JPI-7S-15-2011 第1刷 (H23.7.1 発行) の正誤表
(石油工業用フランジ)

1. 付属書II P61

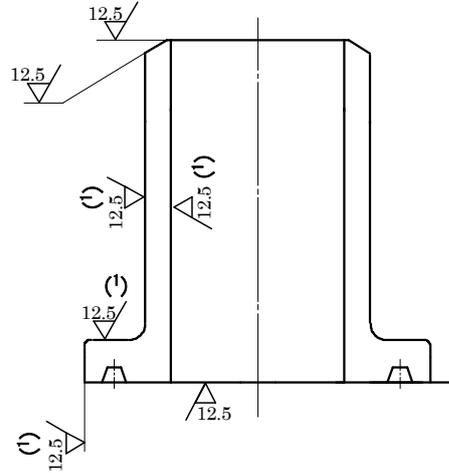
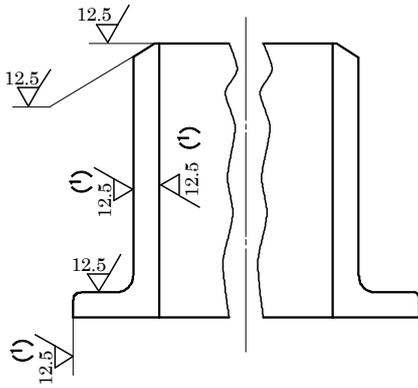
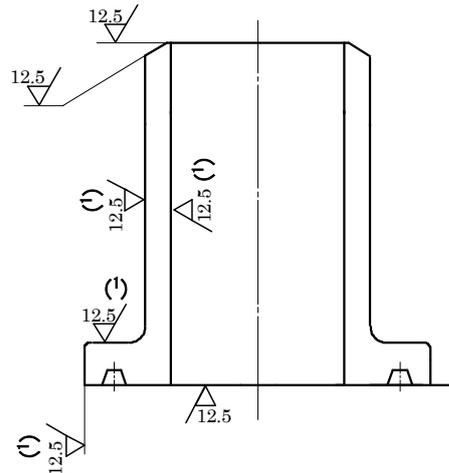
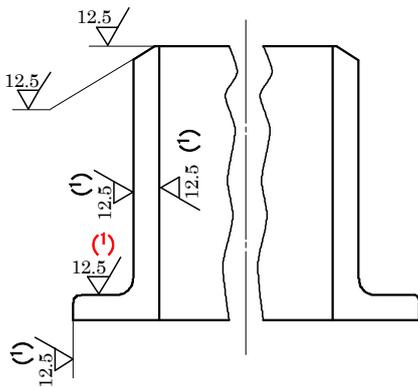
(誤) 付属書II 図2 の左図の (C) が1つ欠落

(正) 付属書II 図2 の左図に (C) を追記
